改善箇所説明図

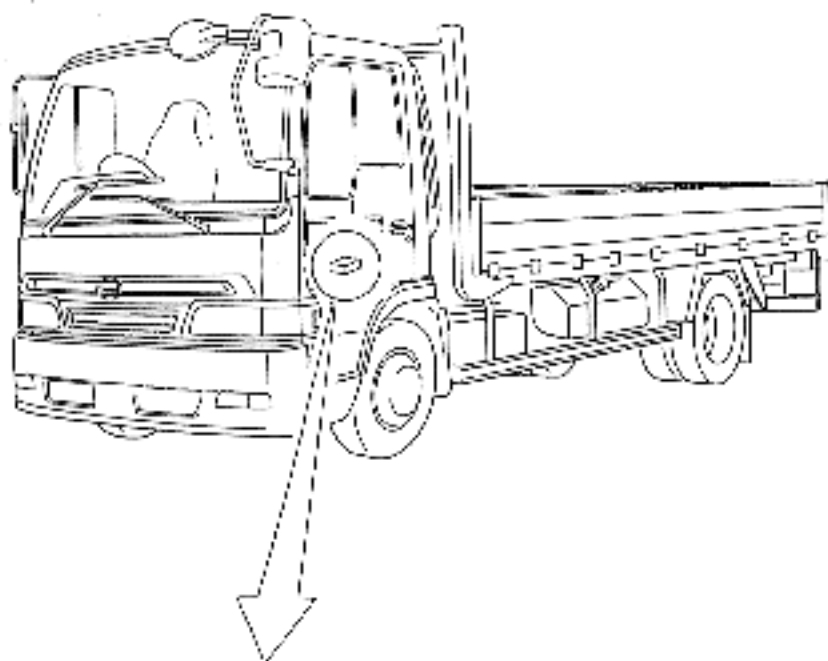
不具合発生箇所

制動装置の制動力制御装置（ABS：アンチロックブレーキシステム）の制御プログラムが不適切なため、急路等における急速走行時にハンドル操作をしながらブレーキを作動させた時、ABSが作動することがあり、運転者の予測より制動距離が伸びるおそれがある。

改善の内容

全車両、当該車用コンピュータ（ECU）を対策品と交換する。
 （対策品の部品番号は2WD車ABS用 89660-1493A、2WD車ABS/ASR用 89660-1503A、4WD車ABS用 89660-1583A）

識別：黄色のペイントをスームプレート下に塗布する。
